## 改善箇所説明図

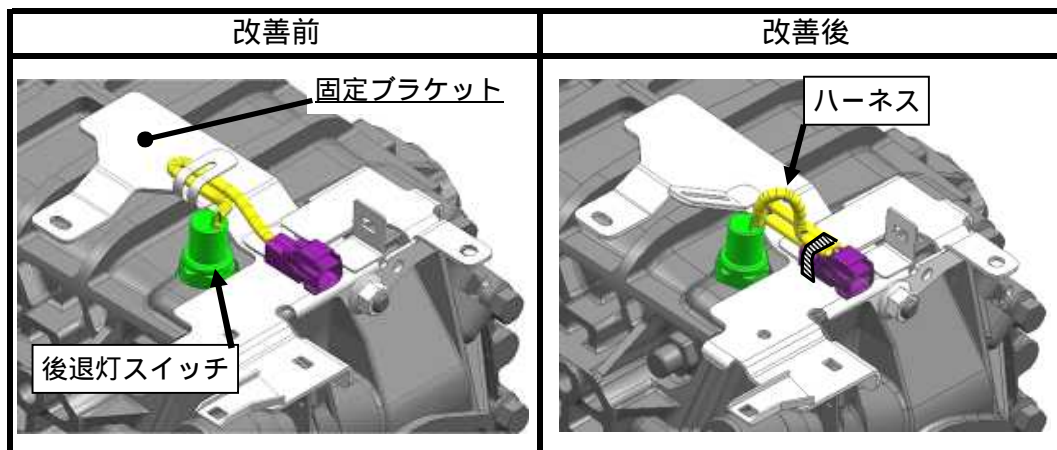
小型トラックの手動変速機において、変速機がバックギヤに入っていることを検知する後退灯スイッチのハーネスの配索が不適切なため、ハーネスの固定ブラケットの振動によりハーネスが折れ曲がり、被覆が損傷することがある。そのため、そのままの状態で使用を続けると、ハーネスが断線し、バックギヤに入っているにもかかわらず、後退灯が点灯しなくなるおそれがある。

**改善の内容：**  
全車両、後退灯スイッチのハーネスを点検し、損傷している場合は後退灯スイッチを新品に交換するとともに、配索を変更する。また、ハーネスが損傷していなかったものは、配索を変更する。

識別：後退灯スイッチ近傍のフレームに識別ペイント（白色）を塗布する。
